**INFORME DIAGNOSTICO DE VERIFICACIÓN DEL CUMPLIMIENTO DE LOS CRITERIOS DE
ACCESIBILIDAD NTC 6047 DE 2013**

**MINISTERIO DE AMBIENTE Y DESARROLLO SOSTENIBLE
UNIDAD COORDINADORA PARA EL GOBIERNO ABIERTO DEL SECTOR ADMINISTRATIVO
DE AMBIENTE Y DESARROLLO SOSTENIBLE**

REALIZADO EL 05 DE AGOSTO DE 2021

MODULOS DE ATENCIÓN

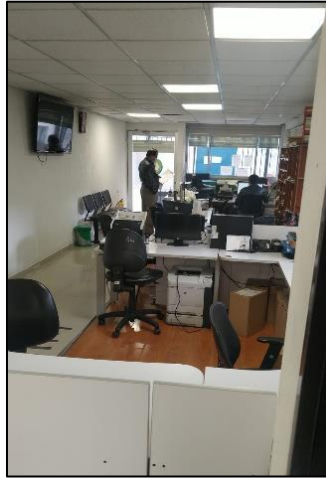
En los módulos de atención no se evidencian reflejos ni luces deslumbrantes al interior del área de atención al ciudadano y los mostradores de atención son de fácil identificación por parte de cualquier ciudadano que ingrese a la Entidad para realizar cualquier consulta.

1. Se sugiere contar con un sistema de aumento de audición (bucle) en el área de recepción y mostradores.
2. Se recomienda incorporar indicadores táctiles en la superficie peatonal para que faciliten la localización de los mostradores de la recepción a las personas con discapacidad.
3. Se sugiere contar con instrumentos para medir los niveles de Lux

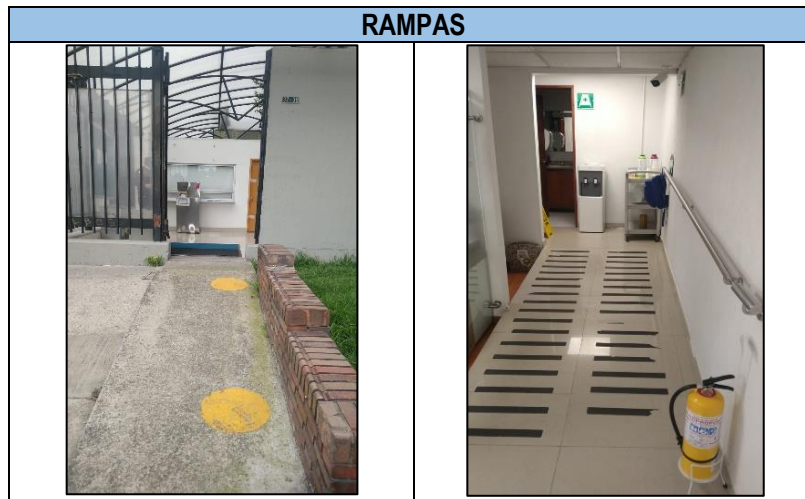
Se cuenta con materiales de la superficie rígidos y con una superficie lisa y antideslizante, tanto en condiciones secas como húmedas, se tienen rampas internas y no se elevan más de 200 cm.

1. Se sugiere un descanso, al inicio y al final de un sendero inclinado o con escalones, o de una rampa, y un descanso intermedio

2. Se recomienda un espacio libre al comienzo y al final de la rampa que cumpla con 120 cm como mínimo al nivel de la superficie.
3. Se debe contar con un pasamanos a ambos lados de la rampa si ésta excede los 80 cm de longitud
4. Se sugiere que haya protección al lado del sendero para los usuarios de sillas de ruedas y a las personas que pueden caminar.
5. Se debe contar con una defensa si un sendero a nivel o inclinado, como escalones, una rampa, terraza u otra plataforma se eleve más de 60 cm sobre el suelo.

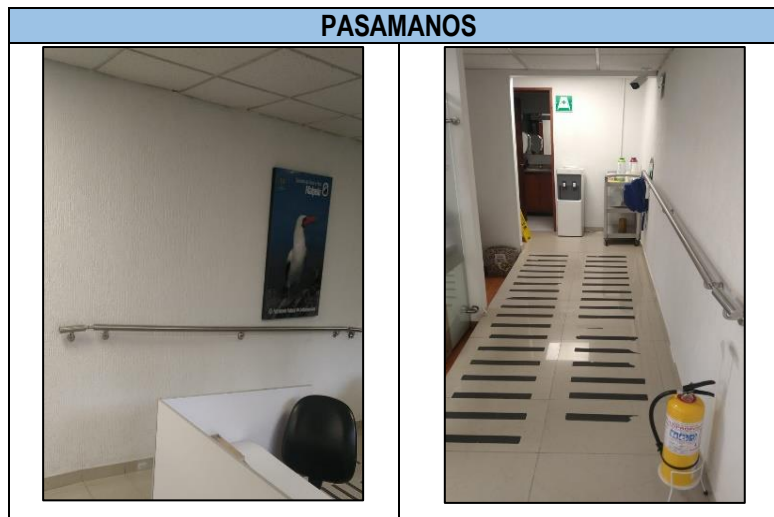
Se cuenta con pasamanos con una circunferencia de 4,5 cm e inscribir un círculo de 3,5 cm de diámetro, se encuentra localizado a un espacio libre mínimo de 4 cm desde una pared adyacente u otra obstrucción, contiene una superficie lisa que brinda una resistencia adecuada para el deslizamiento de las manos, el pasamanos es continuo y cuenta con una altura de 90 cm o 95 cm desde su eje hasta la superficie de una rampa, son rígidos y se encuentran fijos en forma segura y contiene un alto contraste visual en relación con el fondo. Los dispositivos de fijación y los materiales, están en capacidad de soportar un punto de carga mínimo, tanto vertical como horizontal.

1. Se sugiere una proyección desde cualquier obstrucción lateral del pasamanos de máximo 10 cm.
2. Se debe tener un arco de 270° superior del pasamanos libre en toda su longitud.
3. Se recomienda una distancia libre mínima de 5 cm bajo el arco en toda la longitud del pasamanos para la marca de los dedos.
4. Se sugiere que el pasamanos cuente con doble altura.
5. Se sugiere un segundo pasamanos, con un perfil más bajo que el primero, a una altura de 70 cm u 75 cm, desde su eje hasta la superficie de una rampa.
6. Se sugiere que el extremo de la extensión horizontal del pasamanos debe terminar redondeado o volteado hacia la pared.

7. Se sugiere implementar información braille o de alto relieve en la dirección que vaya el recorrido del pasamanos.
